三菱インバータ セールスとサービス

汎用インバータFREQROL-E500シリーズ 端子台変更のお知らせ

弊社製汎用インバータFREQROL E500シリーズの一部の容量で使用しております主回路端子台を他シリーズと共用化するため変更しますので、お知らせいたします。

定格銘板例

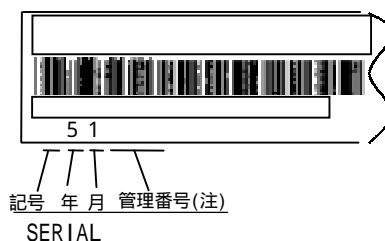
本バージョンアップ品は、インバータ本体の定格銘板および梱包の名板に記載されているSERIAL(製造番号)が下表以降となります。
